## 模擬燃料体の部分装荷に係るコメント一覧

模擬燃料体の部分装荷に係るコメント回答

模擬燃料体の部分装荷における影響評価について  
(改正 4)

国立研究開発法人日本原子力研究開発機構

表1-2 事故評価への影響

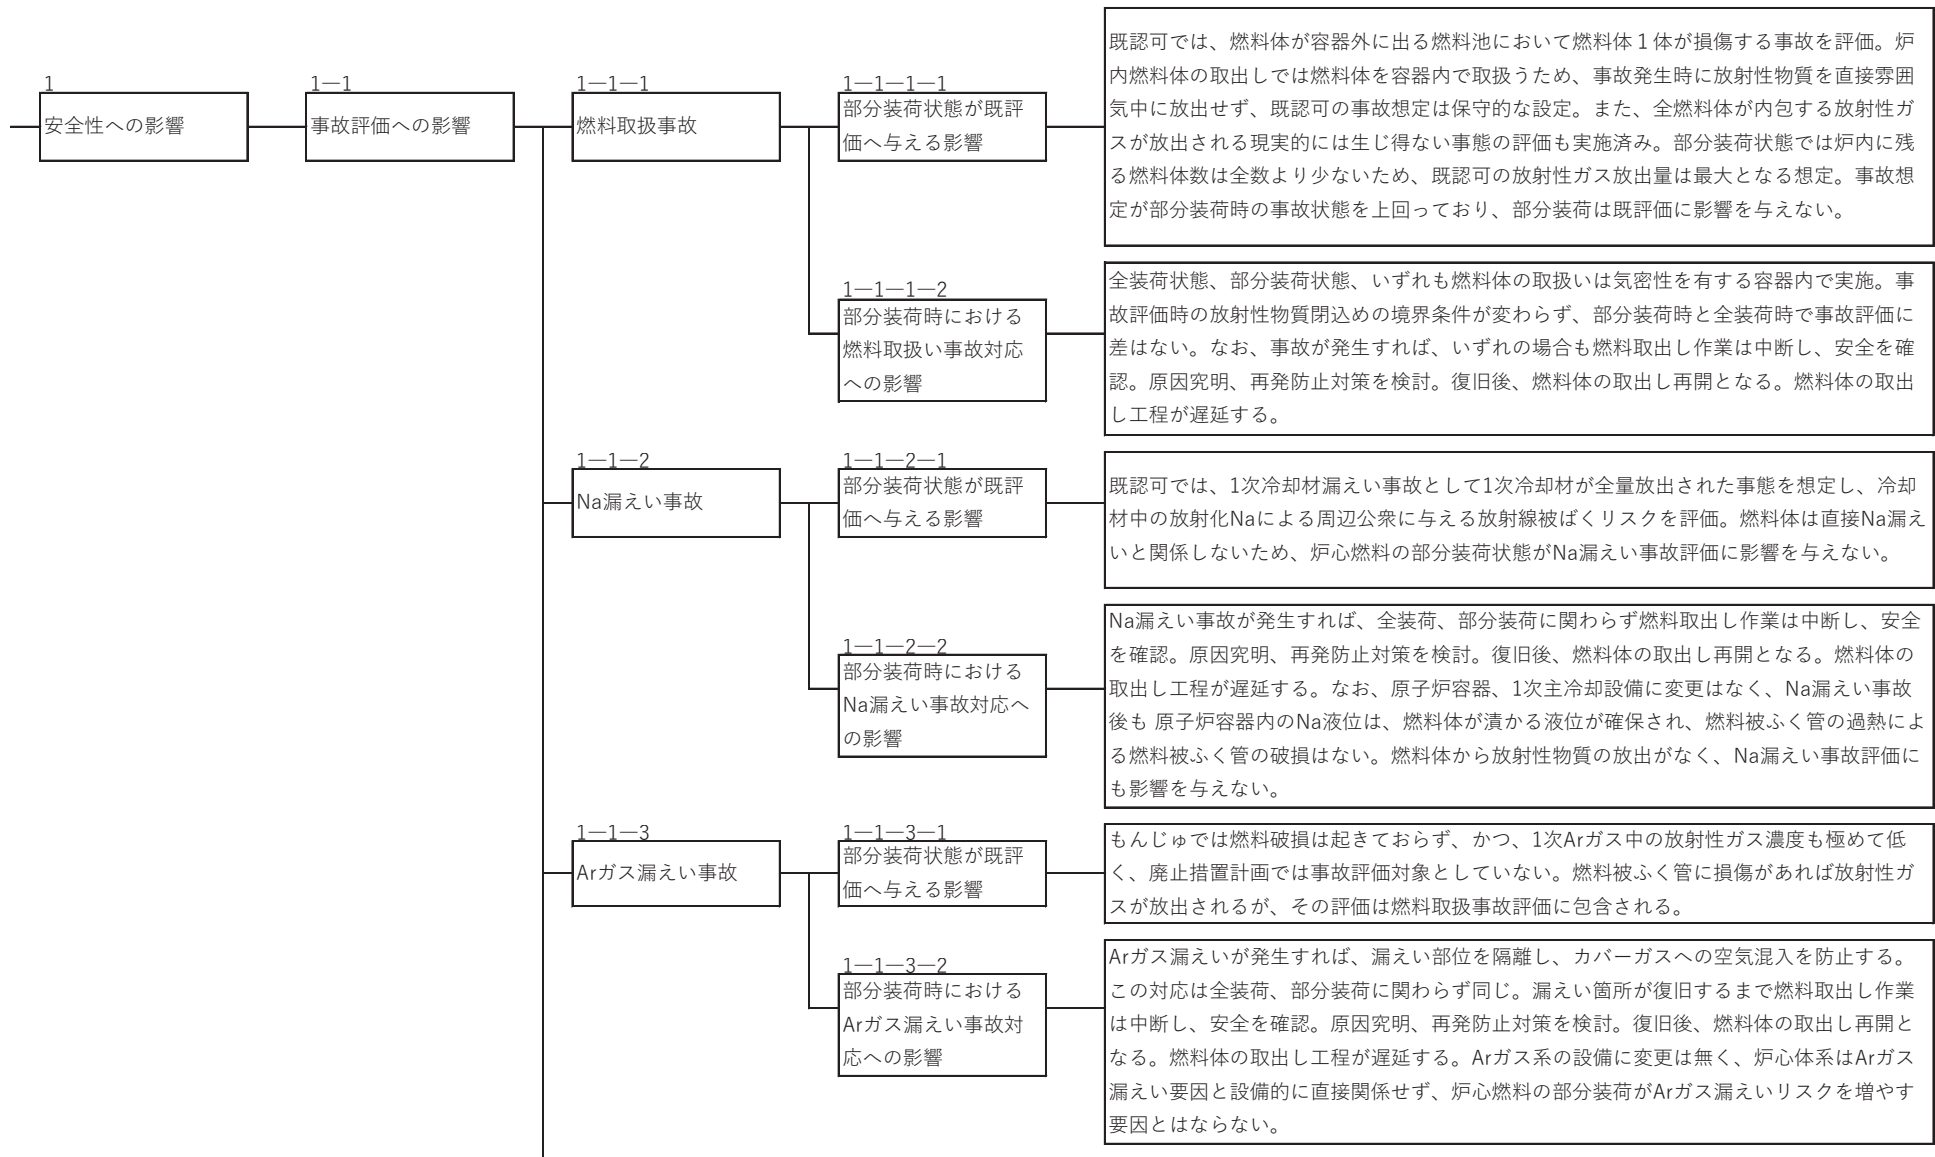
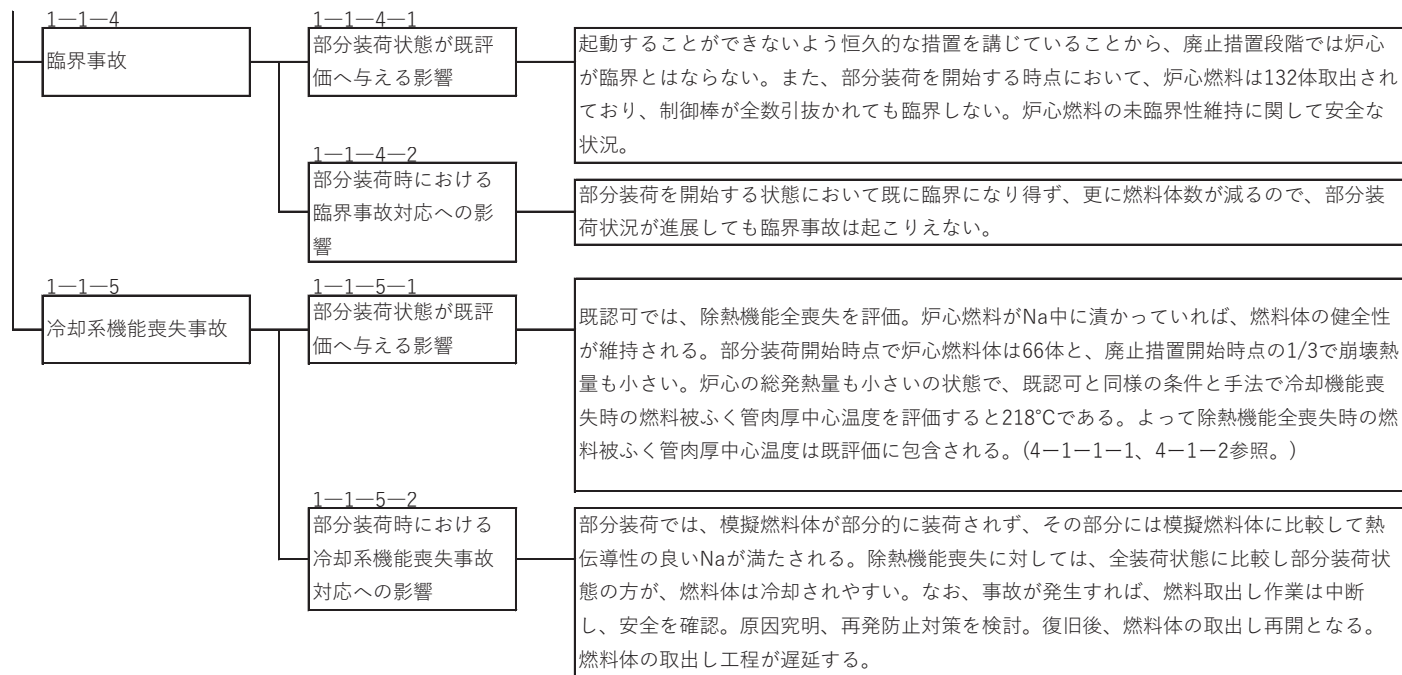
No.	コメント内容
第 25 回もんじゅ安全監視チーム会合時のコメント	
1	部分装荷における影響の洗い出しについては、燃料取出し作業に限定せず、広範囲に行って、検討項目に抜けが無いようにすること。
2	評価手法の妥当性は、実験と解析の比較に基づいている。『解析により実験を再現できた』と判断した場合の根拠や考え方を説明すること。
3	炉心構成要素単体及び群振動としての振動モードは、衝突あるいは跳び上がりの有無、フル装荷から部分装荷とすることにより変化すると思われる。これらをどこまで正確に模擬しているのか説明すること。
4	実験では X 方向単独加振のみであり、衝撃力の計測も X 方向しか測定されていない。X、Y 同時加振の場合は挙動が複雑になると思われるが、本評価手法は十分確認できるのか、説明すること。 跳び上がり量について、加振方向（X 方向、X-Y 方向）との関係を説明すること。
5	上下変位応答の検証にあたり、実寸大試験体系と 37 体群体系で水中と気中の跳び上がり量の傾向が逆転していることの原因を説明すること。
6	32 体列体系、127 体群体系、313 体群体系でも跳び上がり挙動に係る実験を行っているのであれば、その実験の条件、結果、考察などを説明すること。
7	各実験装置の試験体は JSFR における燃料要素を模擬しているため、この手法をもんじゅ体系に適用するにあたり、炉心構成要素の種類、振動特性や物性等に関する相違をどのように考慮したのか説明すること。また、評価手法に組み込まれている物性値は試験体に基づく実測値が含まれるが、もんじゅへの適用にあたり同じ項目の測定データを取得したのか、説明すること。
8	群振動の入力条件となる炉心支持板の地震時時刻歴応答について、その評価手法やモデルと合わせて、その時刻歴データについても具体的に示すこと。 また、これに対する実験体系の入力条件に関する妥当性を説明すること。
9	もんじゅ部分装荷状態に関する評価に関し、313 体群体系で部分装荷を模擬した実験を実施しているのか。実施しているのであればその内容を説明すること。
10	跳び上がり量を判断基準と比較する際に、考慮すべき誤差や不確かさの項目、値を説明すること。

1-2-3 火災/内部溢水		1-2-3-1 部分装荷状態が既評価へ与える影響	A	建物、各設備に変更無し。炉心冷却は現段階で安全上必要無い		
	1-2-3-2 部分装荷時における火災/内部溢水時の燃料体の取出しへの影響	A	対応は全装荷の場合と同じ。燃料体の取出しは中断し、安全を確認する				
	2 大規模損壊対応への影響	A 影響緩和措置であり、対応が変わることは無い					
		3 燃料取出し機能への影響	3-1 炉心体系が変わることの影響	3-1-1 未装荷箇所の空間が増えることの影響	3-1-1-1 隣接燃料体からの拘束面が減る影響	D	地震時のラッパ管及びエントランスノズルの健全性を評価し、燃料体が大きく変形しないことを確認
					3-1-1-2 燃料体周囲の隙間が増大する影響	D	地震時のラッパ管及びエントランスノズルの健全性を評価し、燃料体が大きく変形しないことを確認
					3-1-1-3 流量が変化する影響	B	燃料交換時の流量と同じ。1次主循環ポンプの運転に支障の無い範囲
				3-1-2 地震時に跳び上がることの影響	3-1-2-1 他機器と干渉する可能性	D	跳び上がり量を評価。最大でも20mmを超えない程度であり、燃料交換装置や炉心上部機構に接触しない
					3-1-2-2 燃料体頂部変位が大きくなる可能性	D	跳び上がり量を評価。最大でも20mmを超えない程度であり、燃料体はラッパ管のパッド部や連結管で拘束され、変位は制限される
3-2 燃料交換設備への影響			3-2-1 燃料交換装置への影響	3-2-1-1 部分装荷状態が装置に与える影響	D	燃料体頂部の変位は設計範囲内であり、燃料体の取り出しは可能	
				3-2-1-2 設備故障が部分装荷時の燃料体の取出しに与える影響	B	影響は全装荷の場合と同じ。設備を復旧し、燃料体の取出しを再開する	
			3-2-2 炉内中継装置への影響	3-2-2-1 部分装荷状態が装置に与える影響	B	模擬燃料体を炉心に装荷しない。「空ポット移送」と同じ工程	
				3-2-2-2 設備故障が部分装荷時の燃料体の取出しに与える影響	B	影響は全装荷の場合と同じ。設備を復旧し、燃料体の取出しを再開する

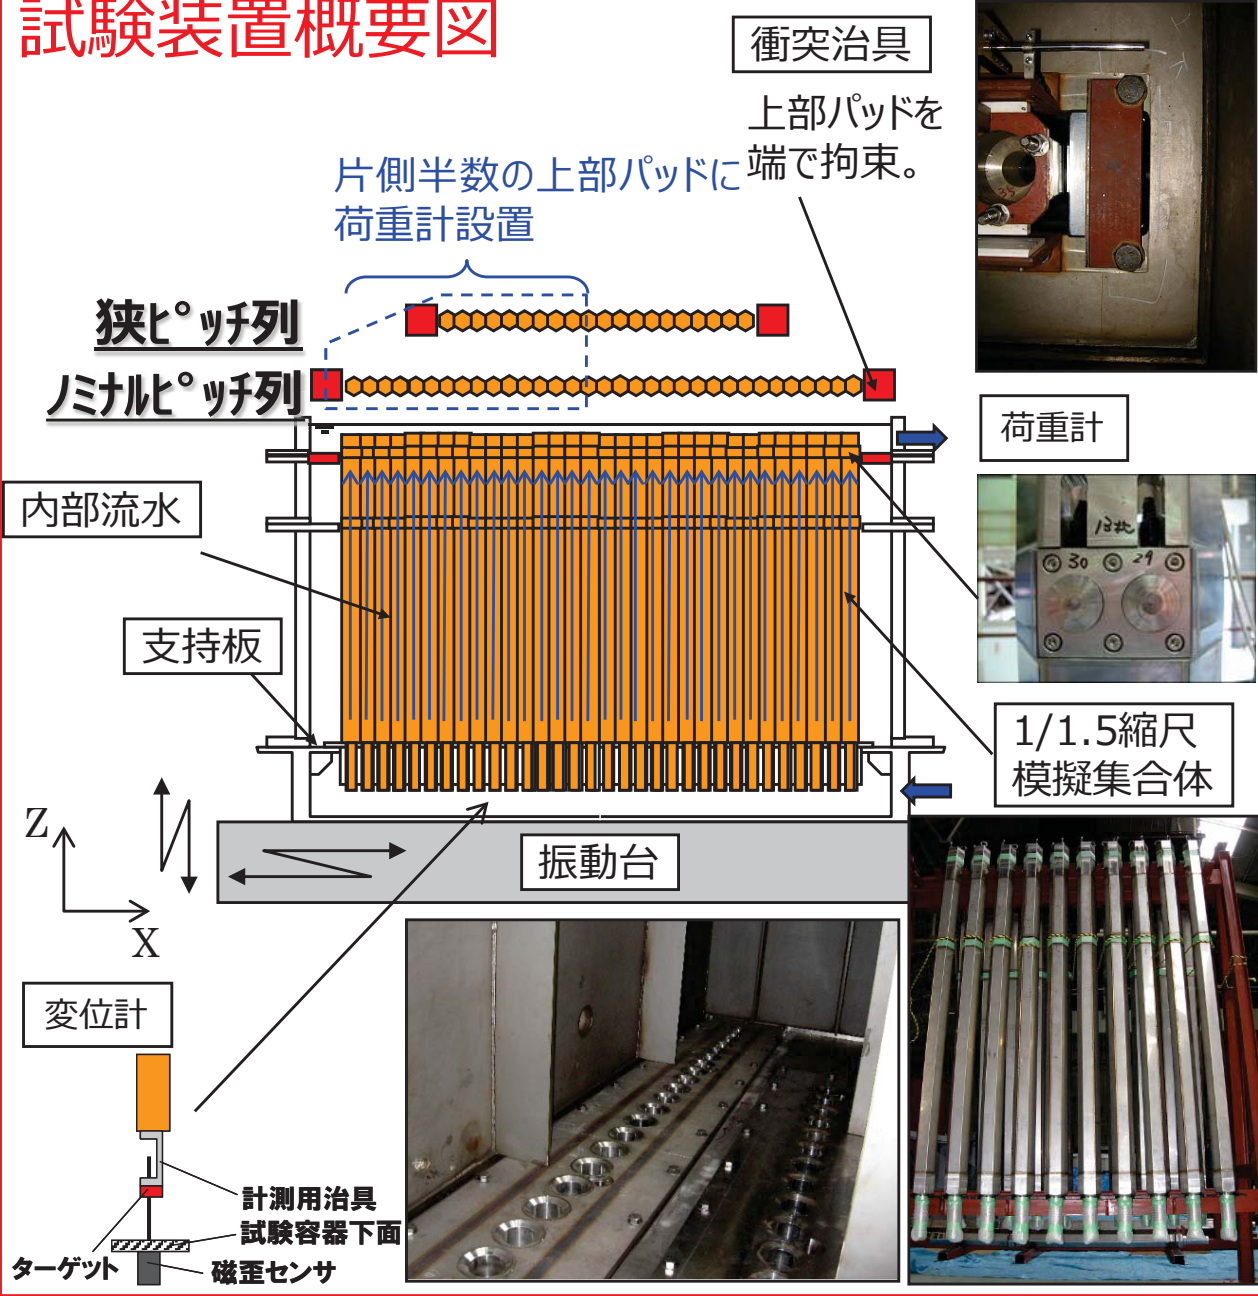
<p>コメント</p>	<p>上下変位応答の検証にあたり、実寸大試験体系と37体群体系で水中と気中の跳び上がり量の傾向が逆転していることの原因を説明すること。</p>
<p>回答</p>	<p>実寸大試験においては、水平加振により大きな衝突荷重が発生し、跳び上がり量が抑制される効果を確認するため、鉛直方向の入力レベルを同一とした試験を実施した。その結果、水平加振により跳び上がり量を抑制できること、および流水の影響で跳び上がり量が増加することを確認し、解析でもこれらを概ね再現できること（衝突モデルの妥当性）を確認した。</p> <p>37体群体系試験においては、単体試験にて水平加振により跳び上がり量の抑制効果を確認したうえで、気中/水中/流水中において有意な試験データを取得するため、鉛直単独試験時と、鉛直 + 水平加振時の鉛直方向の加振レベルを変えて試験を行った。試験条件を十分説明していなかったため、コメントにある疑義の発生を招いたものと推察する。</p> <p><b>【単純なモデルによる跳び上がり量に係る定性的な説明】</b></p> <p>気中と静止水中で試験体を同一速度で上方に投げ上げた場合、到達高さは水の浮力を考えると、気中よりも水中の方が高く上がる。一方、同一高さから落下した場合の支持板への衝突速度は、水中よりも気中の方が速くなる。水が下から上に流れている流水中では、試験体は下から上向きに力を受ける。このため、静止水中と流水中では、初速の投げ上げ速度が同じであれば、試験体の到達高さは流水中の方が高くなる。気中と流水中を比較すると、状況は少し複雑になり、試験体が水中を運動する際に受ける抵抗よりも、流れから受ける流体力の方が大きい場合、流水中の方が気中よりも高く上がる。試験体の跳び上がり高さは、定性的には上記のような関係にある。</p> <p>群振動解析コードとしては、水中と流水中の関係（内部流水の効果）が再現できることが重要である。</p> <p><b>【37体群体系試験での跳び上がり量に関する確認事項】</b></p> <p>鉛直単独加振時よりも水平 + 鉛直同時加振時の方が鉛直方向の入力レベルが約1.4倍大きいことを考慮すると、</p> <ul style="list-style-type: none"> <li>• 実寸試験で確認された水平加振の影響で跳び上がり量が抑制される効果と矛盾しない</li> </ul> <p>また、</p> <ul style="list-style-type: none"> <li>• 気中と水中を比較すると気中の方が若干跳び上がり量が大きい</li> <li>• 水中と流水中を比較すると流水中の方が跳び上がり量は大きい</li> </ul> <p>ことがわかる。実験で得られたこれらの気中/水中/流水中における跳び上がり挙動の傾向を、鉛直方向の荷重バランスを考慮することで、解析コードはよく模擬できている。</p>

試験体の跳び上がりは、跳び上がりと落下、衝突を繰り返すことによって、跳び上がり量が大きくなる現象。気中と静止水中とを比較した場合は、静止水中よりも気中の方が跳び上がり量が大きい傾向を示す。

流水中の場合、(1)式中の流体力 $F_b$ が一定以上大きくなると、気中よりも流水中の方が跳び上がり量が大きくなる。

# 9. 313体多数体系試験結果と解析結果の比較

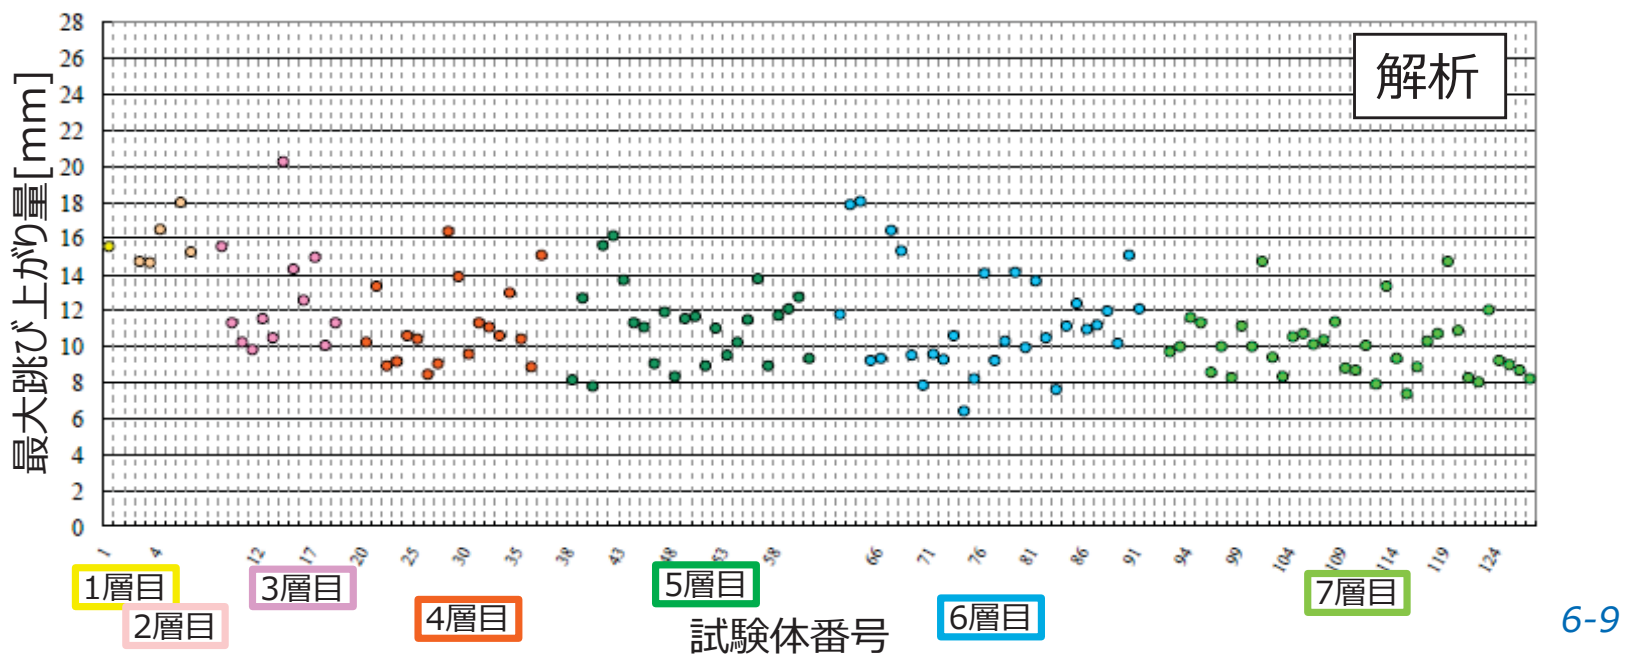
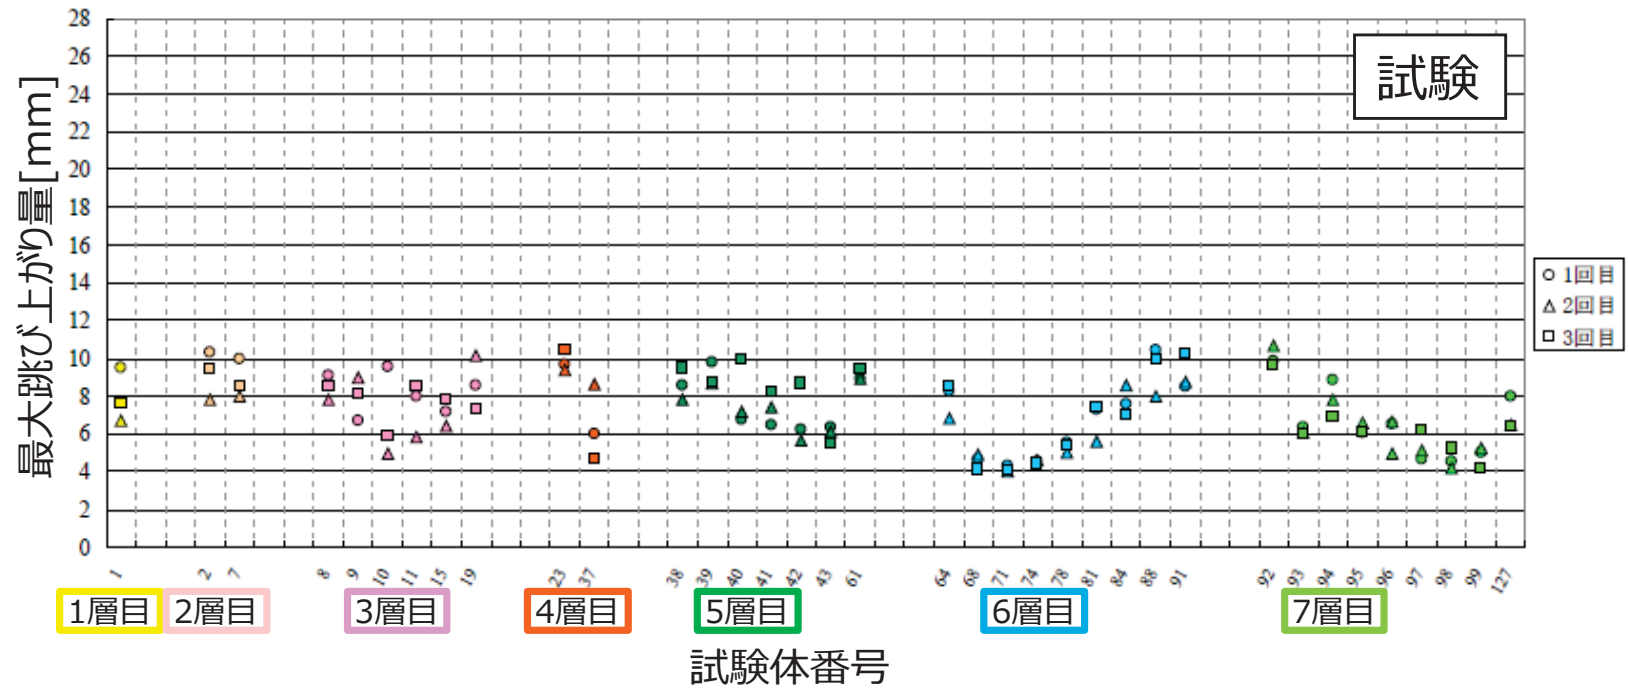
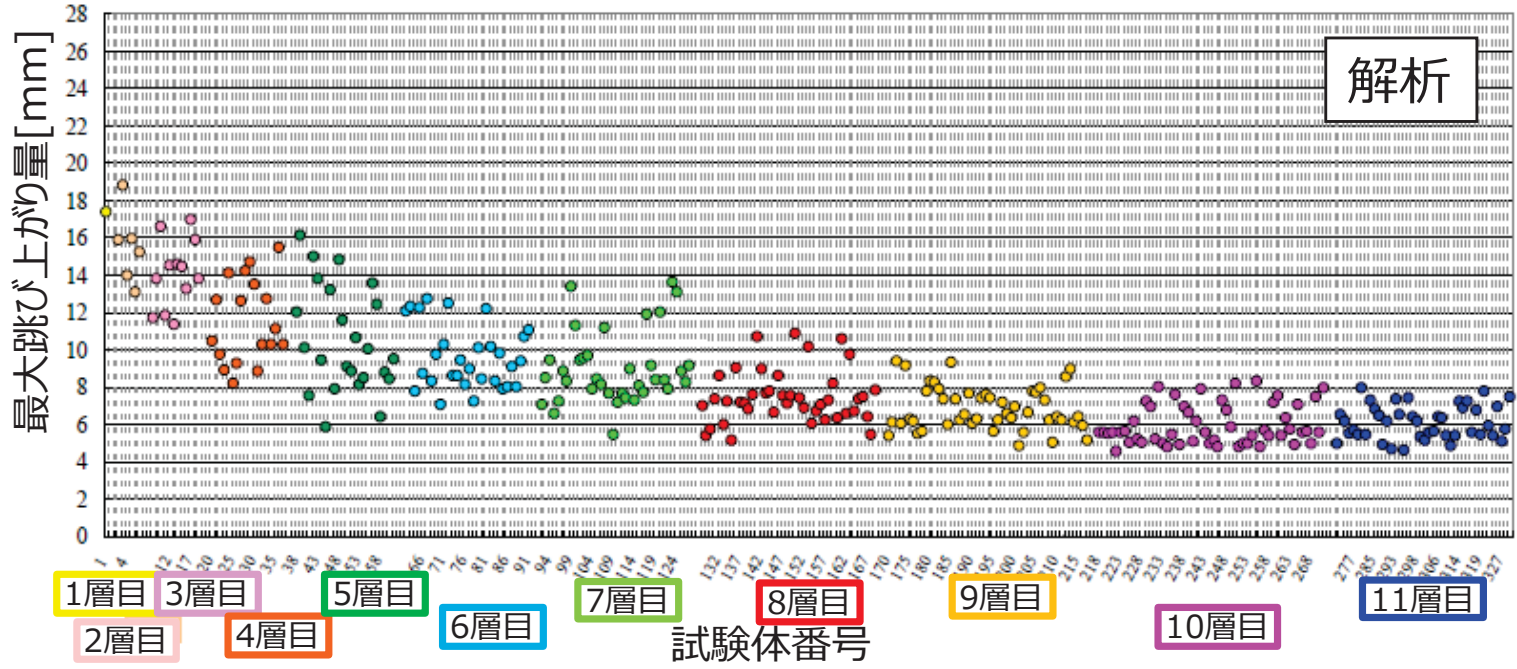
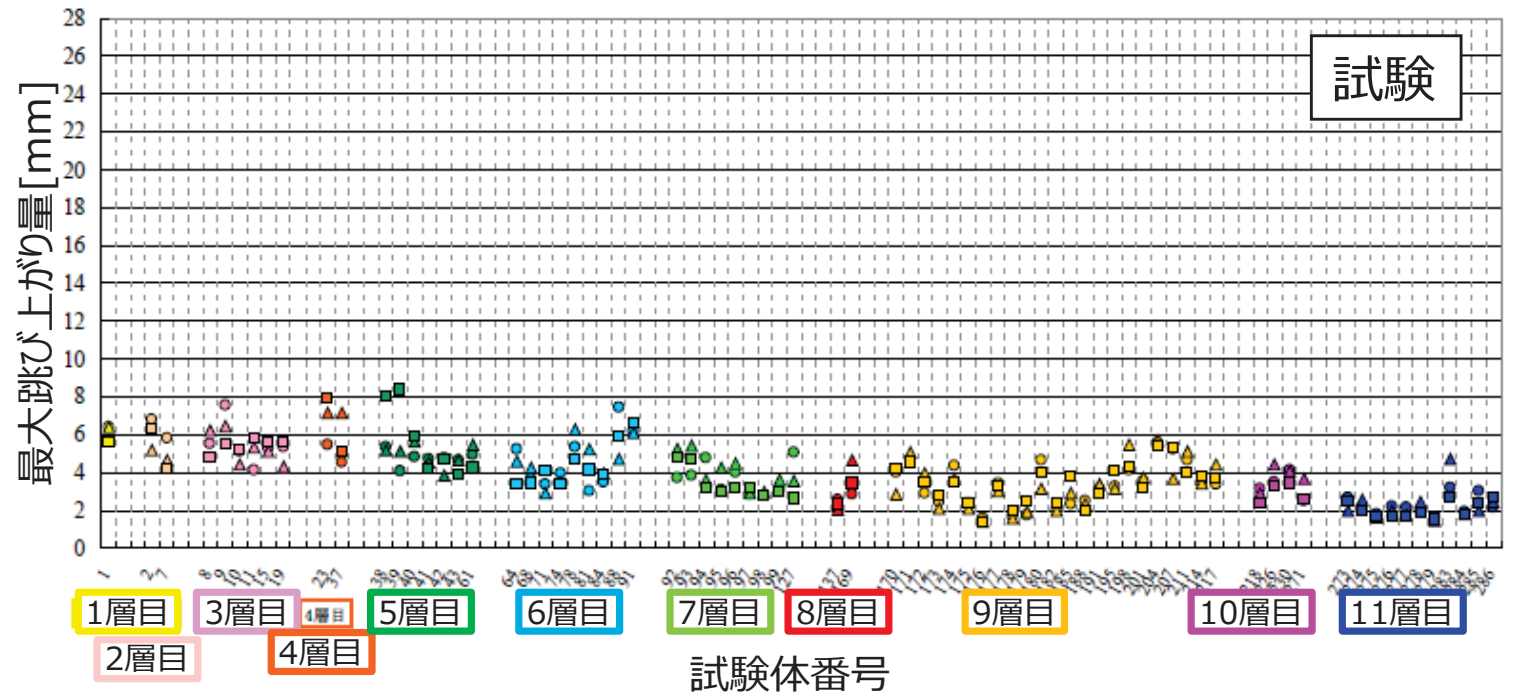
コメント	<p>32体列体系、127体群体系、313体群体系でも跳び上がり挙動に係る実験を行っているのであれば、その実験の条件、結果、考察などを説明すること。</p>
回答	<p>32体列体系試験は、主に、列方向の燃料体数が増えること（もんじゅ規模を模擬）による、水平方向変位、燃料体同士の衝突荷重への影響を確認する試験。燃料体周辺の流体状況が実機と異なるが、燃料体の衝突荷重は容器端部で大きくなる傾向、パッド間ギャップが狭くなると衝突荷重が小さくなる傾向等を確認し、解析でもこの傾向を再現できることを確認。なお、32体列体系試験においても、燃料体の跳び上がりデータを取得しているが、試験装置の試験体支持板の形状及び剛性が、実機炉心支持板の形状及び剛性と大きく異なることから、跳び上がりに関しては試験値と解析値の整合性が良くない。</p> <p>127体多数体系試験、313体多数体系試験は、解析コードの実機適用性を確認するため、振動台の能力を考慮して実施した実機に近い体系の試験。これらの試験においても、37体群体系試験と同様に、水平加振が加わることで燃料体の跳び上がり量が抑制されることを確認。また、支持板の応答影響により、支持板中央部の燃料体の跳び上がり量が大きくなるが、解析でもこの傾向を再現できることを確認した。</p> <p>燃料体の体数が増えた体系では、解析は燃料体の跳び上がり量を大きめに評価することを確認。この原因は、試験では試験体の鉛直Z軸廻りの回転により隣接する試験体が接触し、その摩擦力が試験体の跳び上りを抑制するが、解析モデルには燃料体のZ軸廻りの回転が考慮されていないため、跳び上がり量を大きめに評価すると推定している。</p>
